Anlage 5.6

Betreff: Schwäbisch Gmünd BebPI Goldmorgen 2. Änderung | Südwest22_2023_41812

AT/Vh-Bez.: Kein aktiver Auftrag		AsB		8			
	AT/Vh-Nr.: Kein aktiver Auftrag		VsB		7171A		Sicht Lageplan	
	TI NL	Südwest	Name		Beck.Bernd PTI 22 #15.0		Maßstab 1:500	
	ONB	Schwäbisch Gmünd	Datum		27.04.2023		Blatt 1	
Bemerkung:

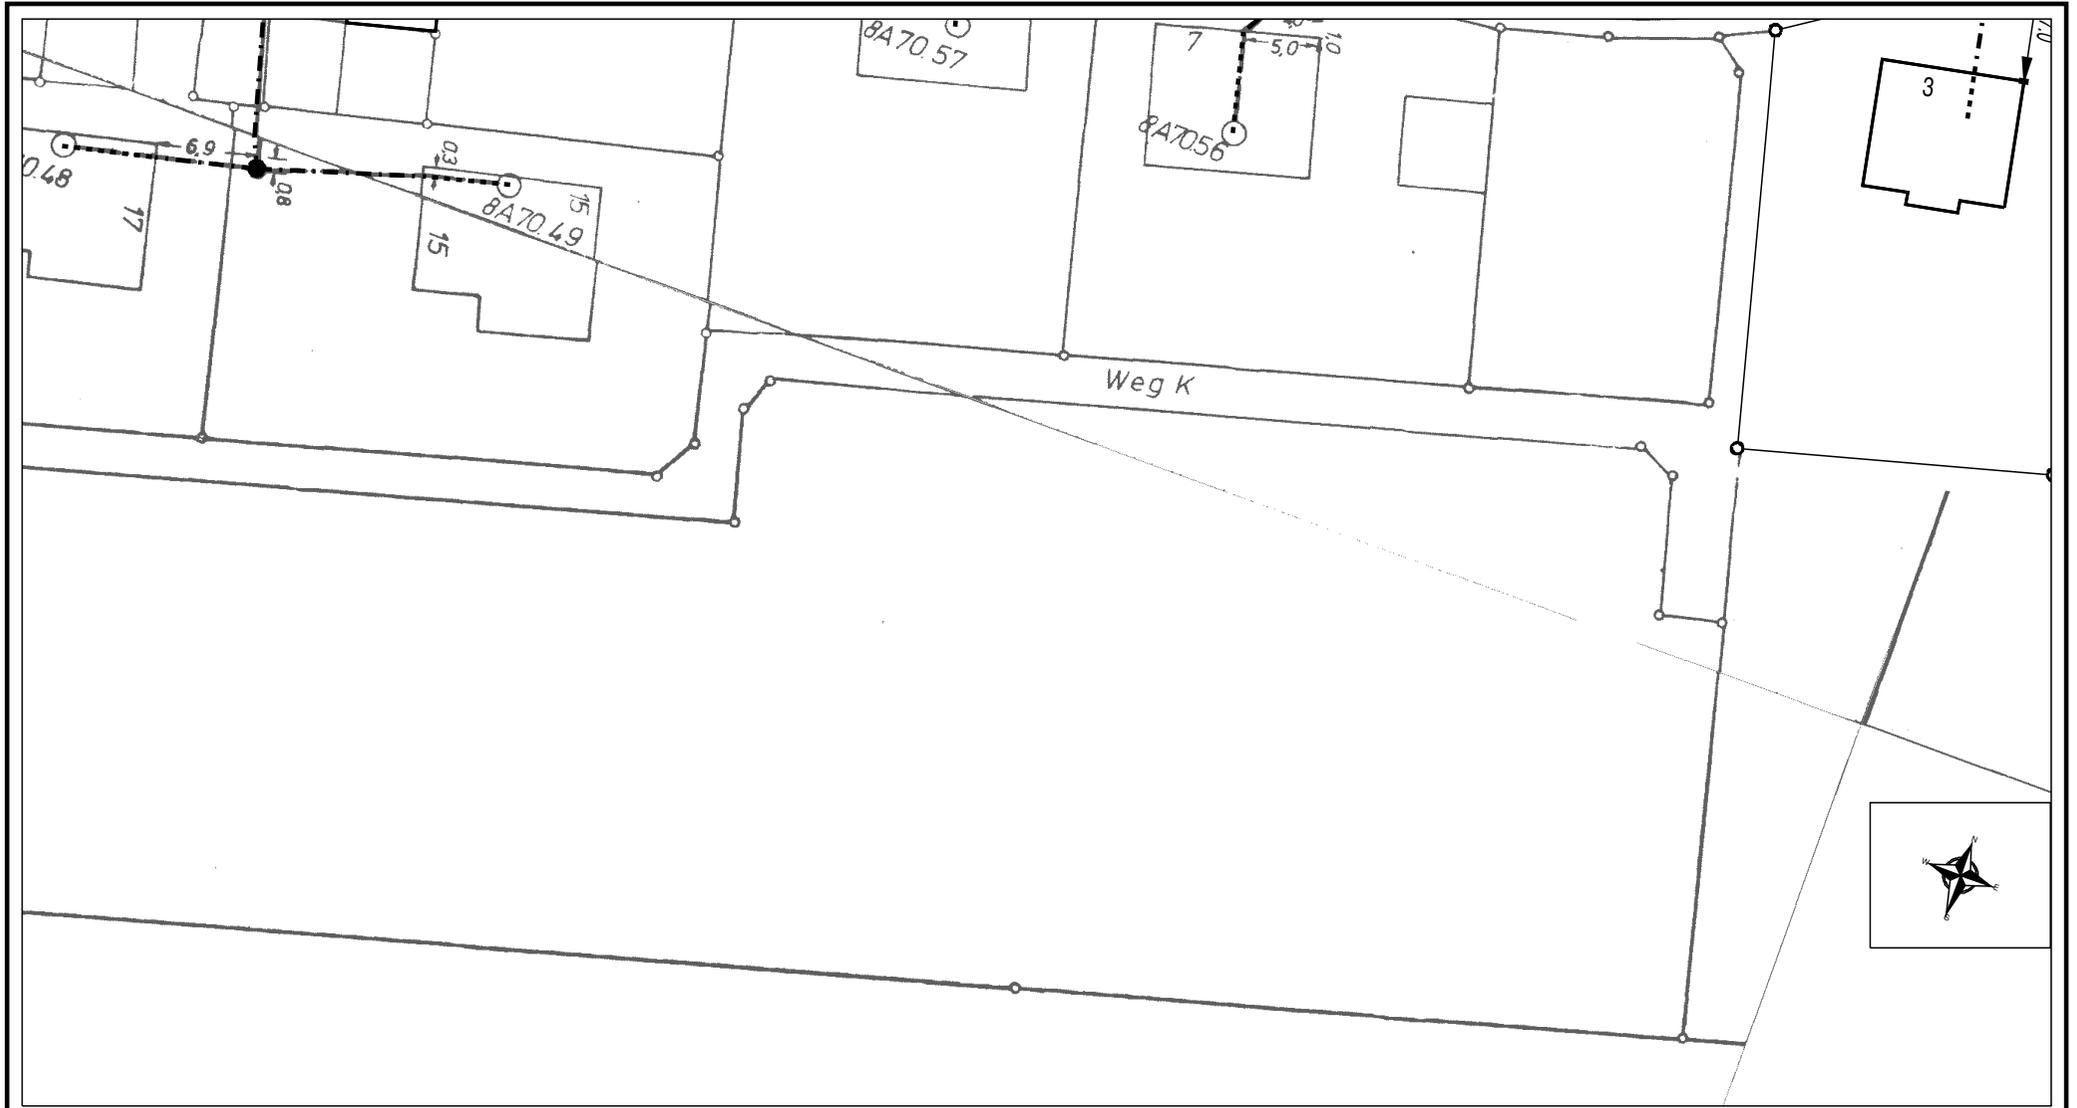
Im Planbereich befinden sich noch keine Telekommunikationslinien der Telekom.
